東京電力福島第一原子力発電所多核種除去設備（A系） のホット試験開始に関する評価について（案）

平成 25 年 3 月 19 日
原子力規制委員会

図-1 ALPS のホット試験スケジュール

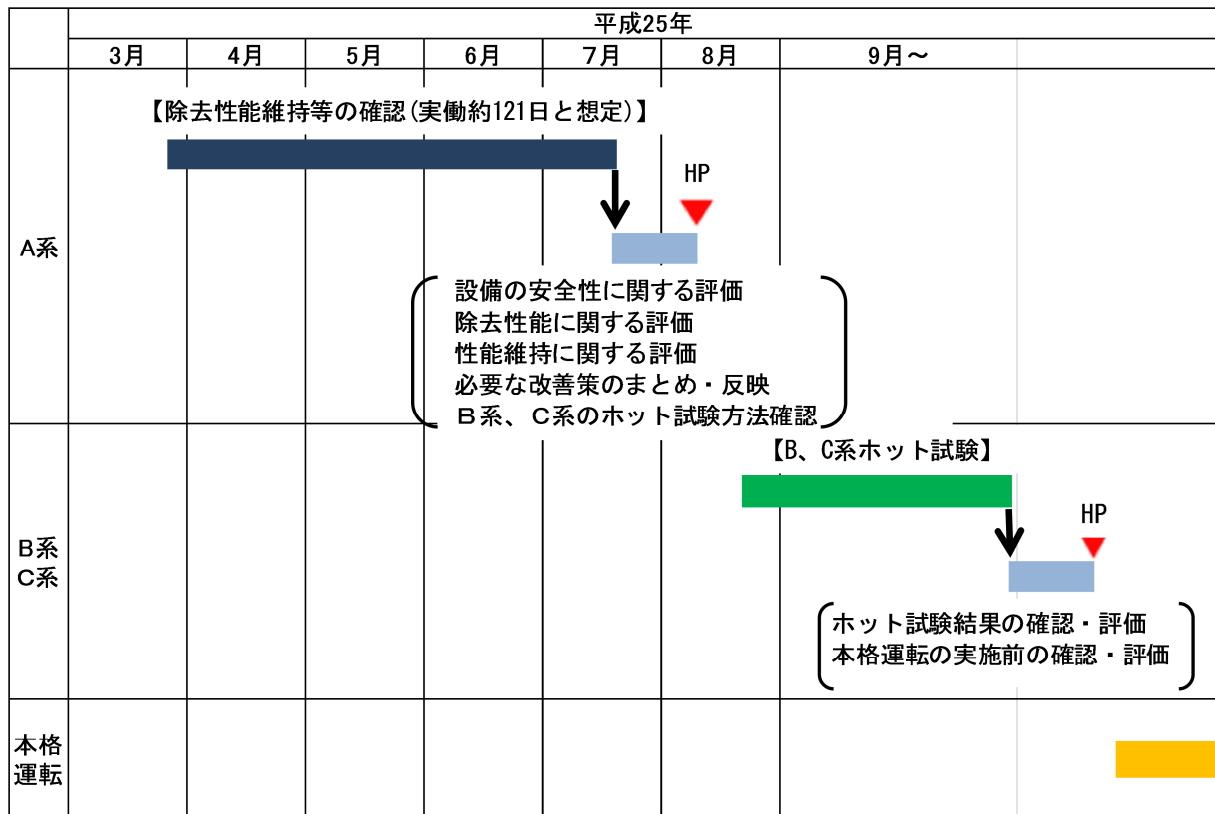
本評価は、ALPS の A 系において、汚染水を用いた性能確認試験（ホット試験）を開始するに当たり、安全確保を図る上での要件を整理し、試験開始の妥当性について特定原子力施設監視・評価検討会の結果を踏まえ、評価をとりまとめたものである。（ホット試験及びホット試験終了後の計画を図-1 に示す。）

(1)ホット試験は必要最小限の実働期間 (121 日)、設備範囲内 (A系のみ) での実施であること。東京電力は A 系のホット試験の結果を検証し、発見された不適合事象について改善措置を講じた後に B 系及び C 系のホット試験を開始する計画としていること。
